改善箇所説明図

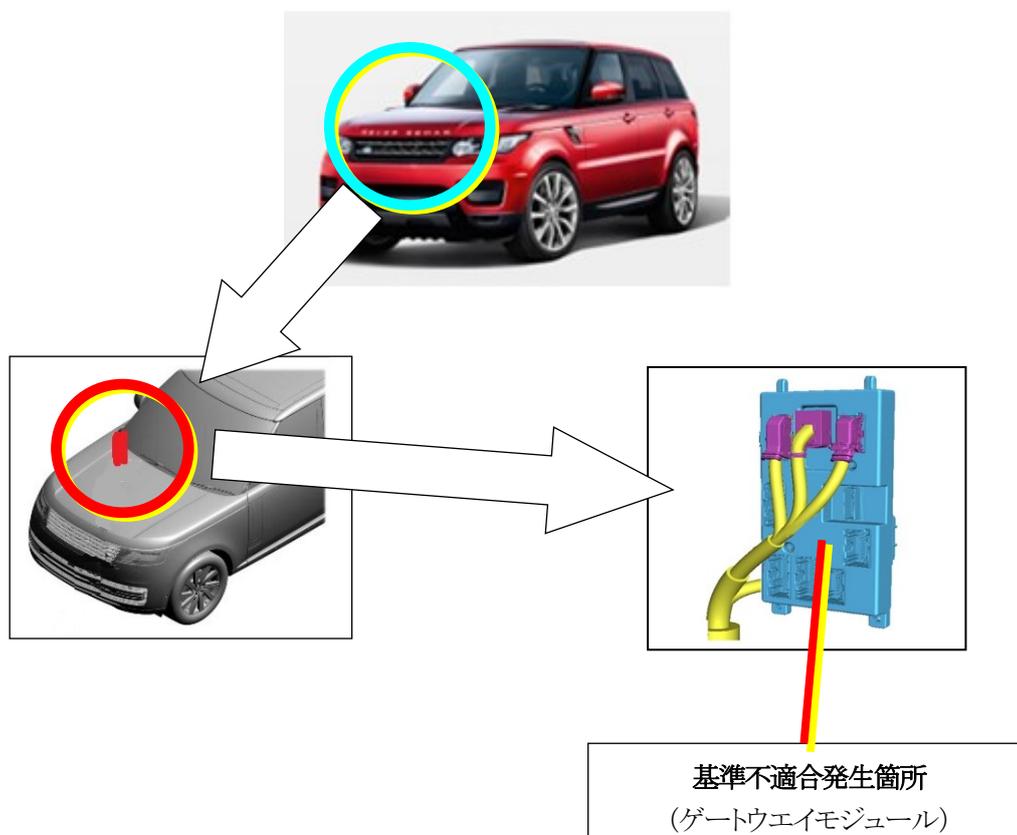
基準不適合発生箇所

前部灯火器の車両識別情報を制御するゲートウェイモジュールにおいて、国別の初期設定が不適切なため、イグニッションキーをオンにした際に、前照灯から法規に適合しない模様が一時的に照射される。

改善の内容

全車両、ゲートウェイモジュールのプログラムを更新する。
識別：左側ヘッドライト取付ボルトに黒ペイントを塗布する。
